INA Service-Info

Dynamovrijlooprol 535 0279 10

Uiterlijke verschillen

Fig. 2: Vervangen uitvoeringen

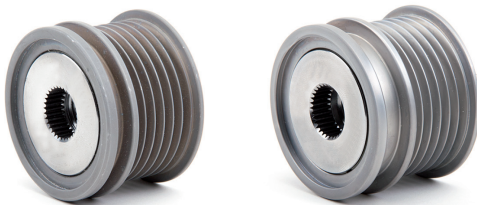
Bij de bovengenoemde modellen kunnen verschillende uitvoeringen van de dynamovrijlooprol zijn gemonteerd (Fig. 2).

De tot nu toe gebruikte uitvoeringen worden vervangen door de nieuwe dynamovrijlooprol 535 0279 10 (Fig. 1).

Deze is voorzien van een sterkere, verbeterde veer. Hierdoor kunnen onregelmatigheden in de loop van de motor beter worden opgevangen.
